大間原子力発電所  
敷地の地質・地質構造  
(コメント回答 その9)  
(補足説明資料)

2019年11月29日  
電源開発株式会社

本資料では、第700回審査会合(平成31年4月5日)の指摘事項について、下表のとおり回答する。

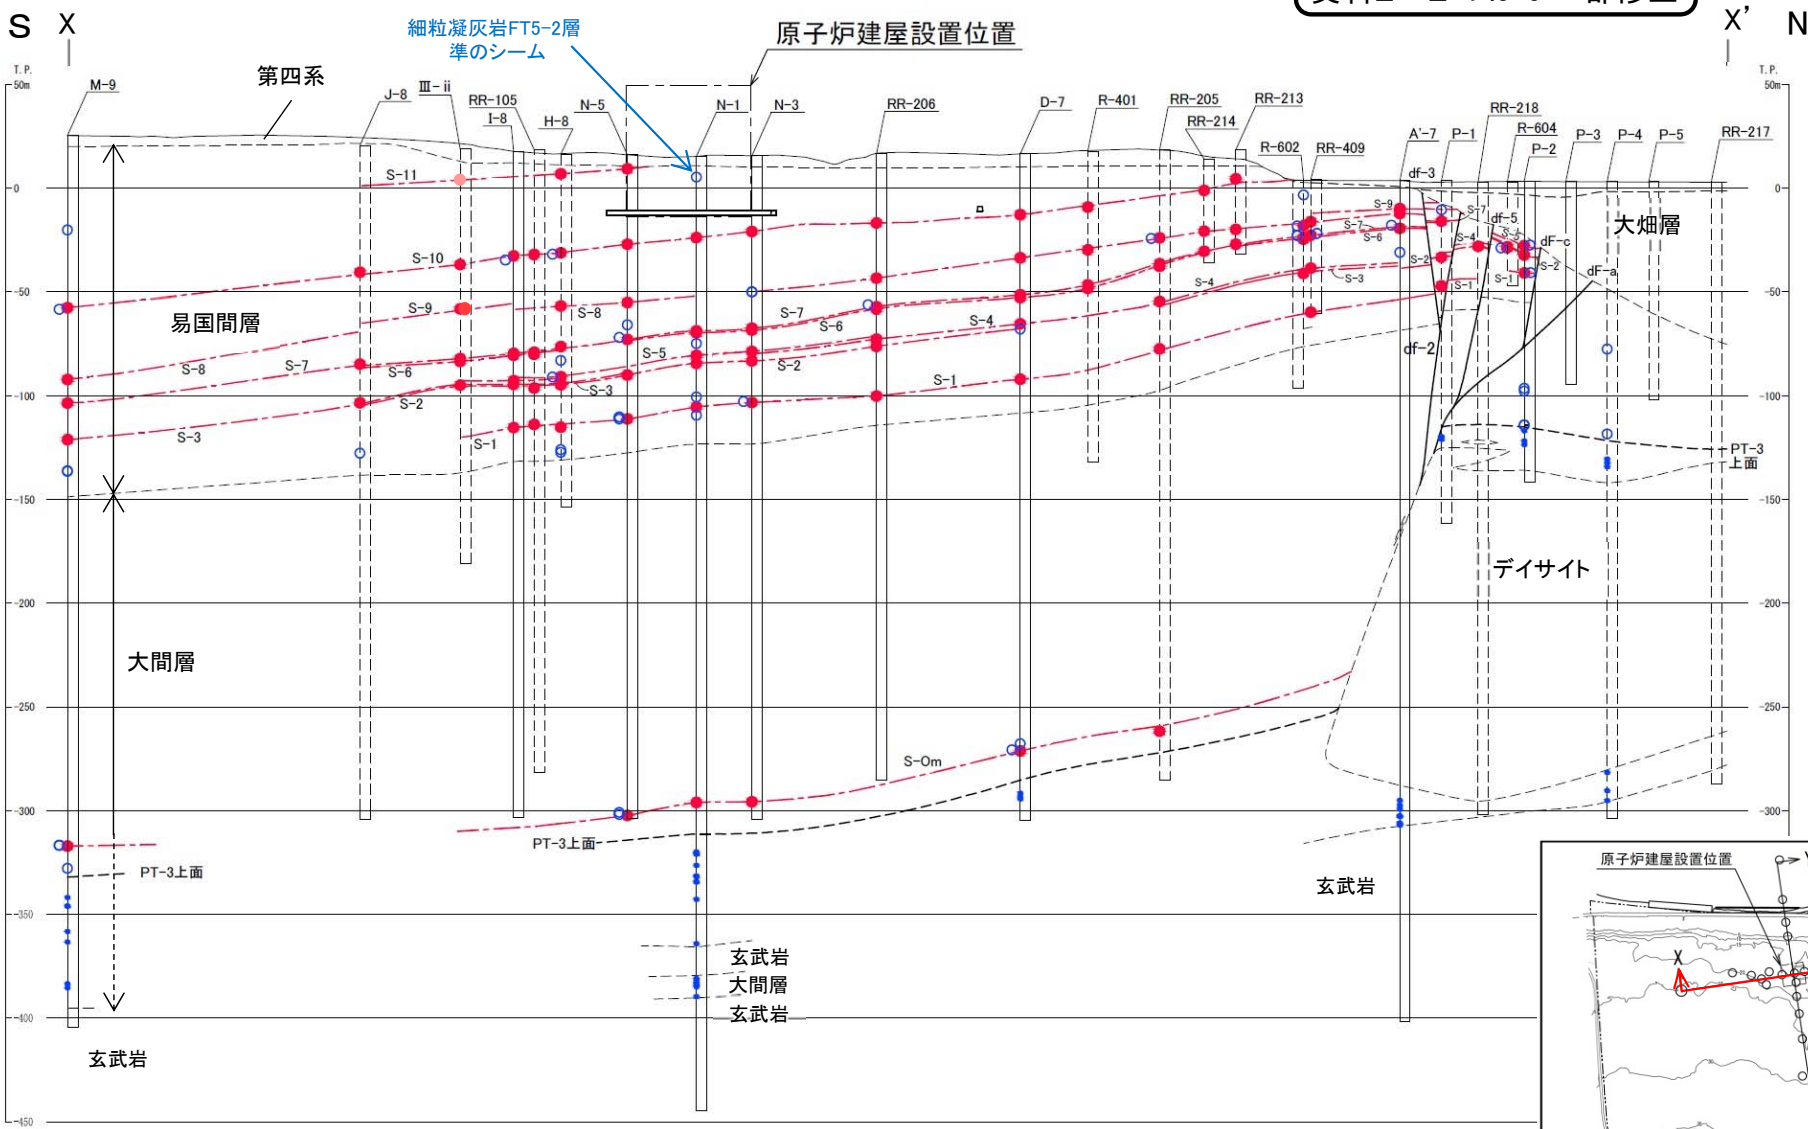
項目	No.	指摘時期	コメント内容
後期更新世に生じた変状	S2-127	700回審査会合 平成31年4月5日	重要な安全機能を有する施設の基礎底面又は側壁に露頭する可能性が考えられるシームについて、「その他のシーム」を含めて、底盤・法面の地質観察データを提示すること。

- 原子炉建屋設置位置の炉心ボーリングN-1孔の細粒凝灰岩FT5-2層準で検討対象外の「その他のシーム」が認められる。
- N-1孔以外の炉心ボーリングでは同層準にシームは認められないこと、重要な安全機能を有する施設の基礎底面又は側壁にシームは認められないことを炉心ボーリングのコア観察及び側壁の地質観察の結果等により説明する。

## シームと重要な安全機能を有する施設との位置関係

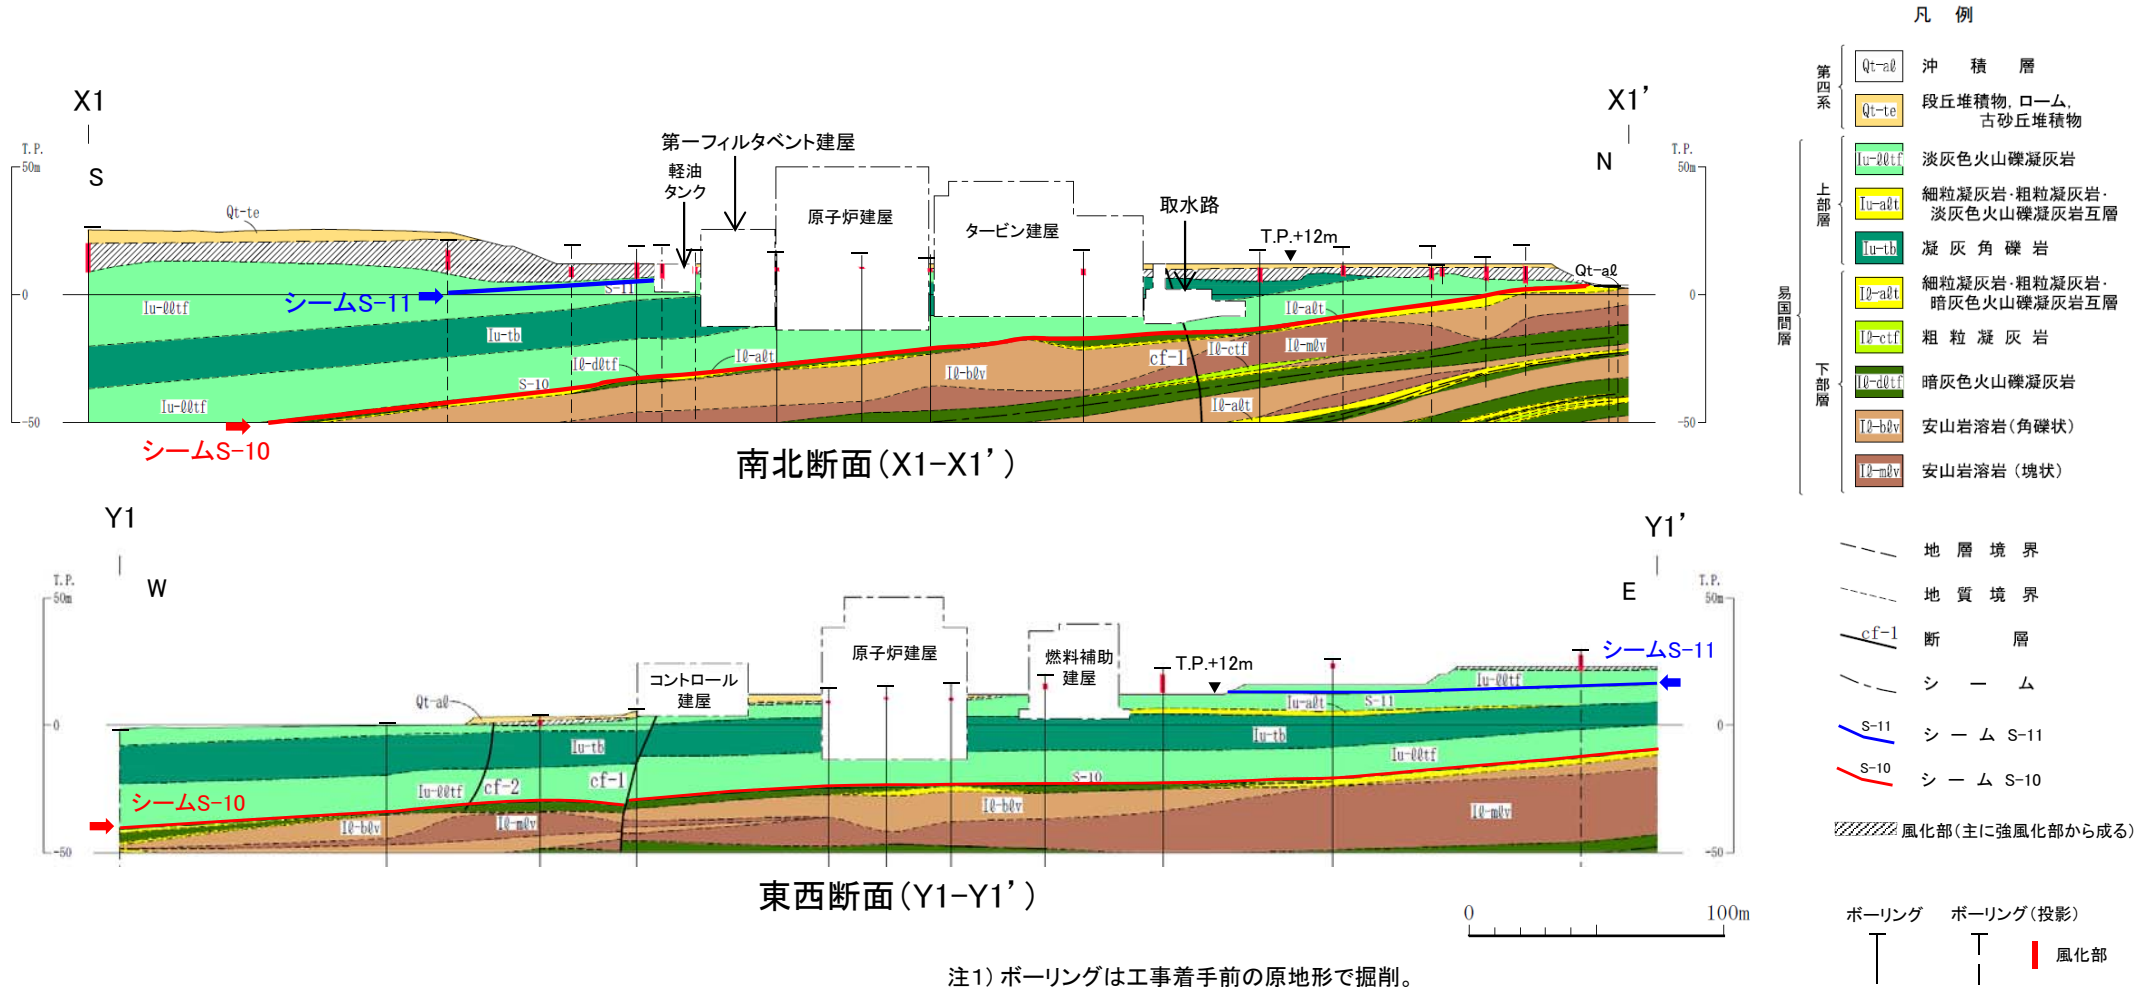
コメントNo.S2-127

原子炉建屋付近の重要な安全機能を有する施設のうち、X1-X1'断面では軽油タンクの南側側面に岩盤の風化部及びシームS-11が分布するが、基礎底面にはシームS-11及びS-10の露頭はない。

## 原子炉建屋におけるシームの分布(5/5):南側壁 詳細地質スケッチ

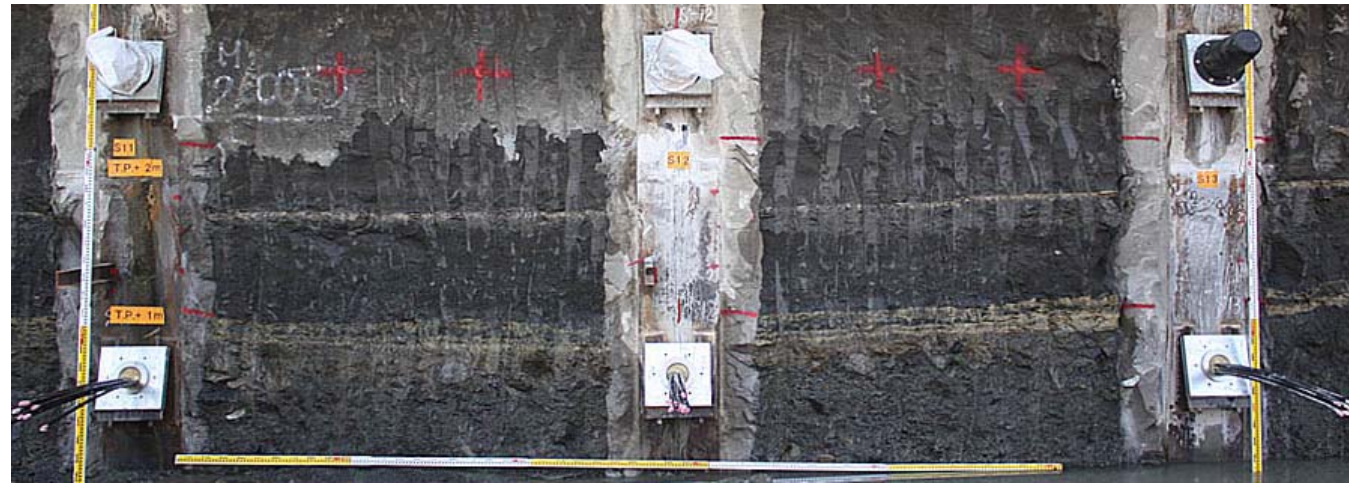
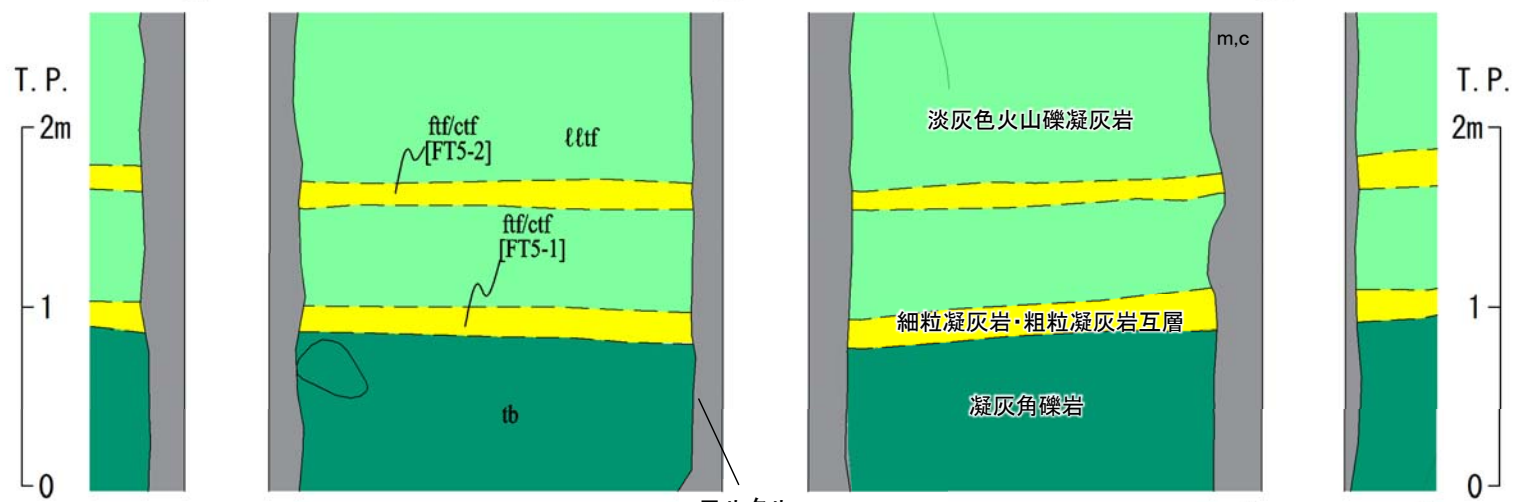
コメントNo.S2-127

- 原子炉建屋側壁全面において詳細地質観察を行っている。例としてN-1孔の原子炉建屋南側壁での投影位置におけるFT5-1層準及びFT5-2層準のスケッチを示す。
- 本観察範囲の細粒凝灰岩FT5-1層準及びFT5-2層準には、シームは認められない。
